施設名	大河内口八田線
提案区分	安心・安全整備
提案箇所	南丹市園部町船阪地内（カーブミラー付近京丹波側へ約30mと70m区間）
提案内容	ガードレールの設置
現在の状況	道路線形が悪く谷川の高低差も大きいため、転落した場合の危険性はあるが、幅員の狭小区間であるため設置する場所を十分選定する必要がある。(のり面に立木のある場所は不要)

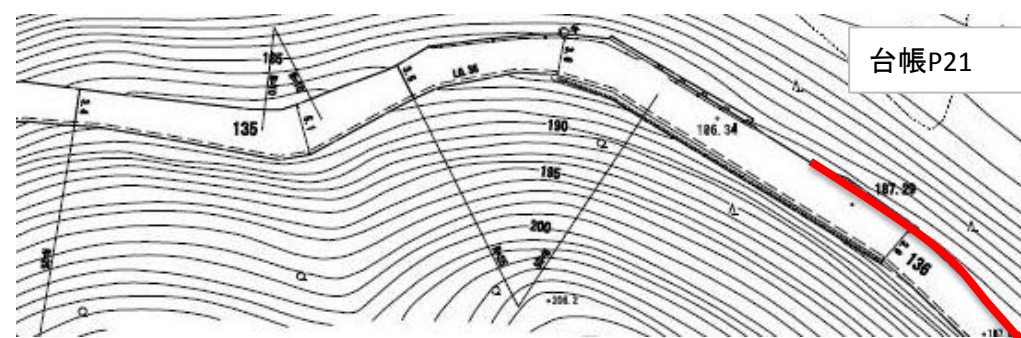
施設名	大河内口八田線
提案区分	安心・安全整備
提案箇所	南丹市園部町船阪地内 (谷底が深い100m区間)
提案内容	ガードレールの設置
現在の状況	道路線形が悪く谷川の高低差も大きいため、転落した場合の危険性はあるが、幅員の狭小区間であるため設置する場所を十分選定する必要がある。(のり面に立木のある場所は不要)

実施① (危険な箇所のみガードレールを実施)

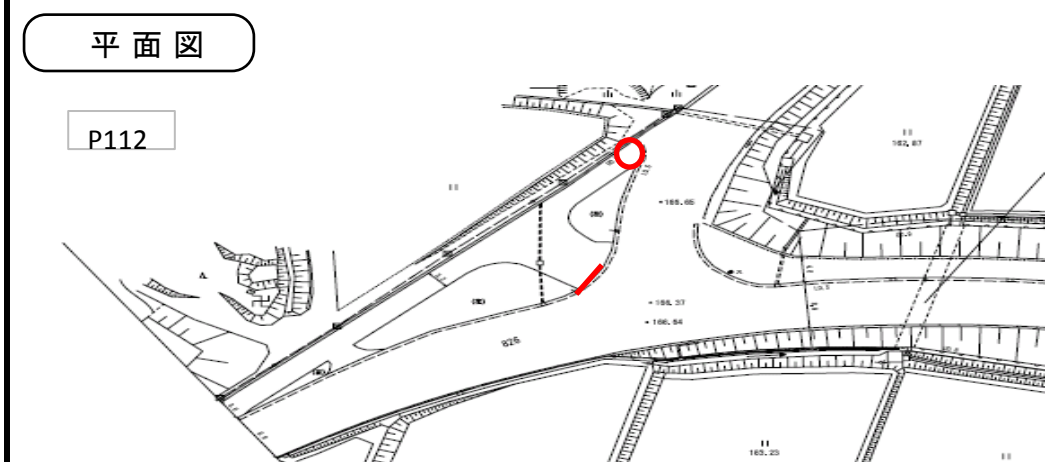
施設名	国道477号
提案区分	安心・安全整備
提案箇所	南丹市園部町殿谷（殿谷橋手前三叉路）
提案内容	車止めの設置
現在の状況	歩道への車両の進入防止を図る必要がある。 車止めの設置、縁石(標準)の据え替えが必要。

実施①（車止め及び縁石を設置）

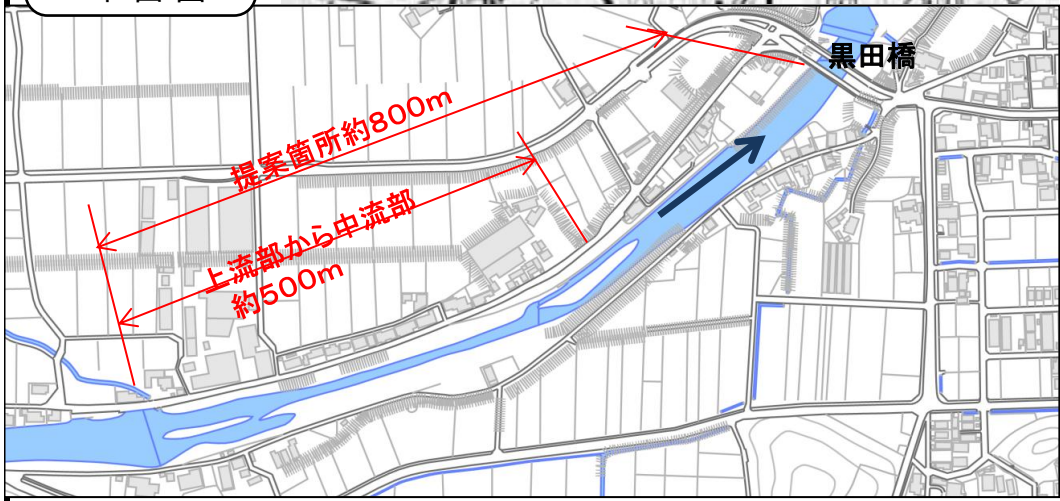
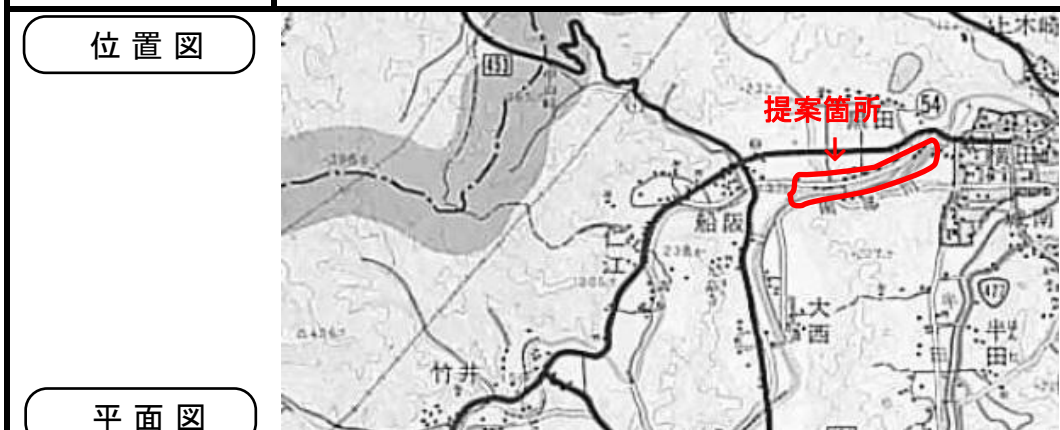
現在の状況
 上流部から中流部は、みお筋を除いて草が生い茂り土砂が堆積している。全体的に堆積度合いは低い。
 下流部での土砂堆積は見られない。

実施① (9月の台風18号の影響により、土砂が流失したため、実施しません。)

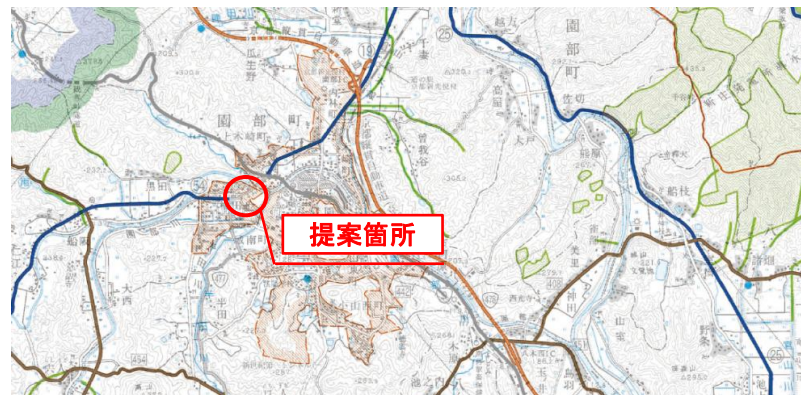
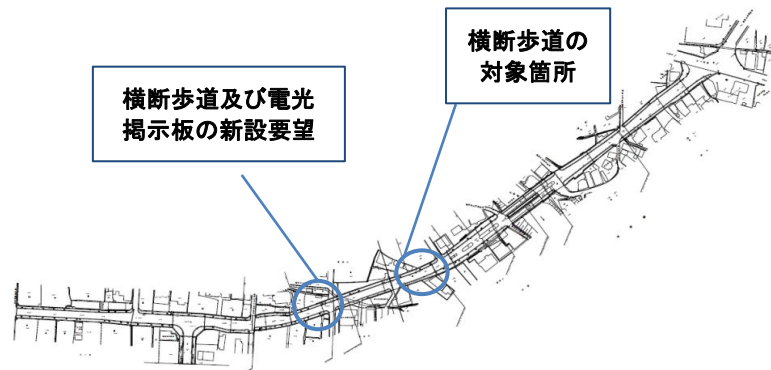
施設名	国道477号
提案区分	安心・安全整備
提案箇所	南丹市園部町横田 (川勝商店~榎本建具店)
提案内容	横断歩道の移設及び警戒標識(電光板)の設置
現在の状況	カーブ区間に近接した横断歩道であり、視距の関係からも手前からの注意喚起が必要である。

実施① (縁石の切り下げと道路照明灯の設置)

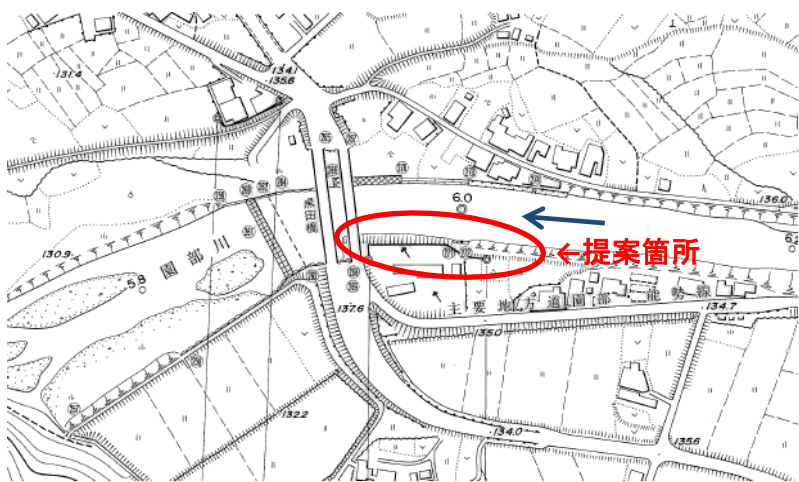
施設名	園部川
提案区分	安心・安全整備
提案箇所	南丹市園部町黒田（黒田橋上流左岸約200m）
提案内容	護岸改修
現在の状況	護岸が整備されておらず、河川管理用通路も確保できていないが、法面も安定しており、取り立てて危険な状態ではない。

実施しない（特に、危険な状況にないため）

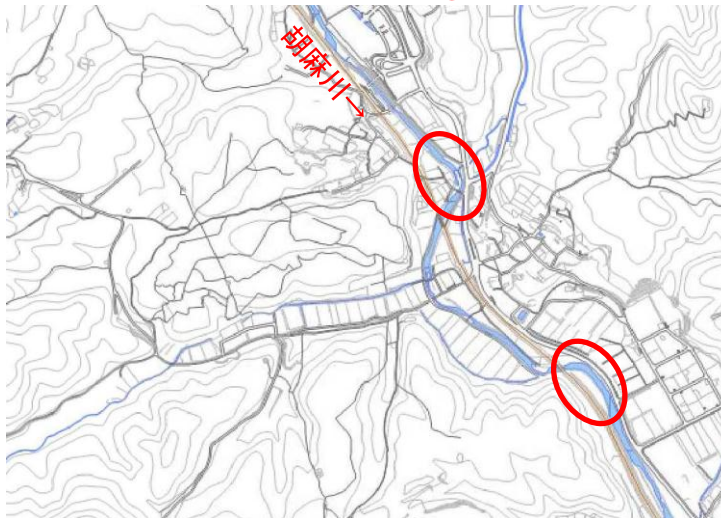
施設名	胡麻川
提案区分	安心・安全整備
提案箇所	南丹市日吉町保野田 (明治鍼灸大学駅前~JA京都日吉支店前)
提案内容	土砂浚渫
現在の状況	土砂が堆積し、雑草が繁茂している。

実施② (洗堀区間では根固めを実施)

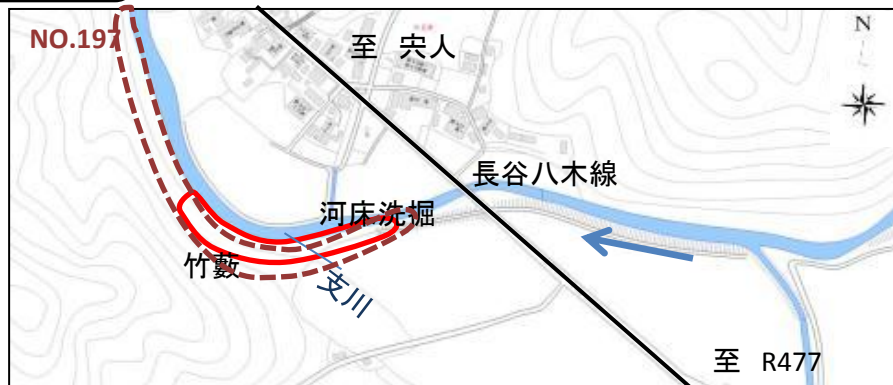
施設名	本梅川
提案区分	安心・安全整備
提案箇所	南丹市園部町植生八乙女 (渡町橋下流の奈良ヶ谷川合流点より上下流50m左岸)
提案内容	(左岸)護岸改修及び護床工
現在の状況	H24で実施した府民公募の下流で、支川(奈良ヶ谷川)合流部までは深掘れあり。その下流の竹藪は現時点で治水上問題無い。

実施① (他事業で実施)

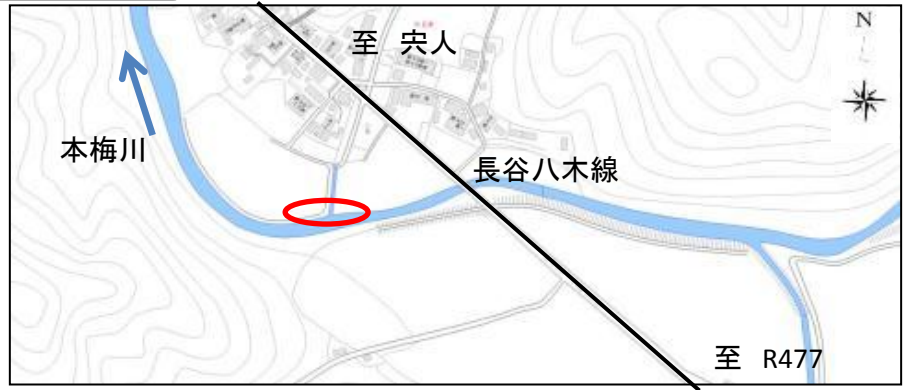
施設名	本梅川
提案区分	安心・安全整備
提案箇所	南丹市園部町植生八乙女 (渡町橋下流の奈良ヶ谷川合流点より上下流50m右岸)
提案内容	(右岸)堤防補修及び護床工
現在の状況	H24で実施した府民公募の下流。51、197の右岸。護岸の変状や、基礎が浮いている等の河床の深掘れは生じていないが、護岸天端に割れや沈下等が見られる。

実施① (護岸補修のみ実施)
